Nábřeží řeky Svatky - Realizace protipovodňových opatření
města Brna – etapy VII a VIII (ORG 5344)

ZMĚNOVÝ LIST

ZL 36

- ZM 019 Kolize PP zdi s vedením plynu u viaduktu

VITYCOVAGISCHMA

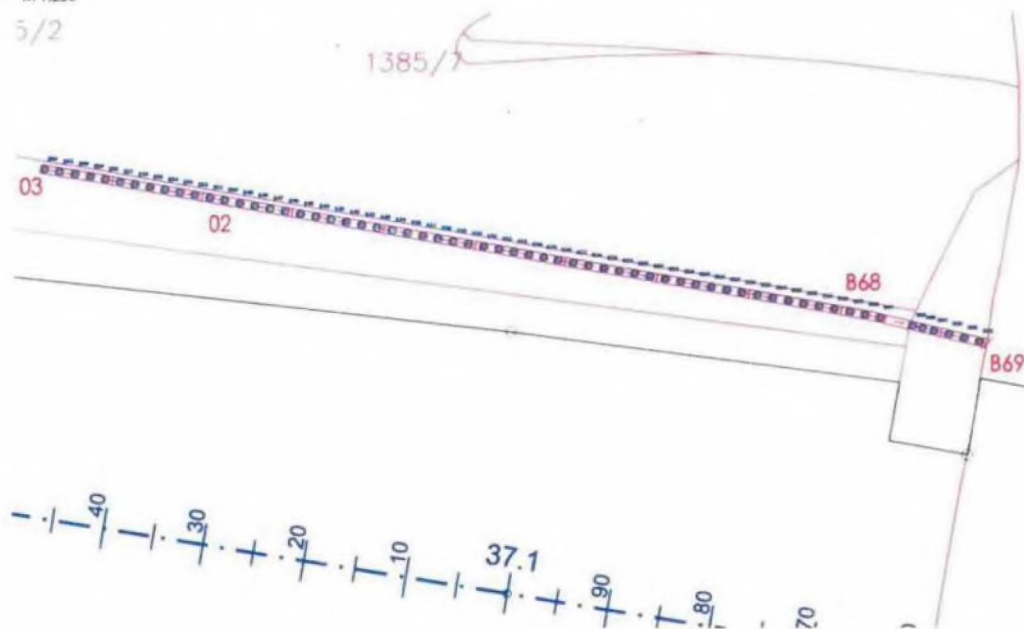
Na základě zjištěné kolize pilotové stěny SO 07.01 se stávajícím STL plynovodem (zjištěna nová poloha plynu), tj. stěna je navržena v menší vzdálenosti než 1,0 m od plynovodu.

Dobrý den,
V příloze zasílám v závislosti na zjištěnou polohu plynu úpravu vytyčovacího výkresu. Došlo ke zrušení body 1 a doplnění bodů B68 a B69. Výkres je jak v dwg tak i pdf. Tato úprava nemá vliv na výkaz výměr daného stavebního objektu SO 07.01. Došlo k přidání lomového bodu na ŽB stěně.

10.5.2022 Byly poskytnuty nové vytyčovací body. Předání proběhne 10.5.2022 po KD. Mění se pouze poloha stěny, délka i ostatní tech. řešení včetně výkazu výměr se nemění.
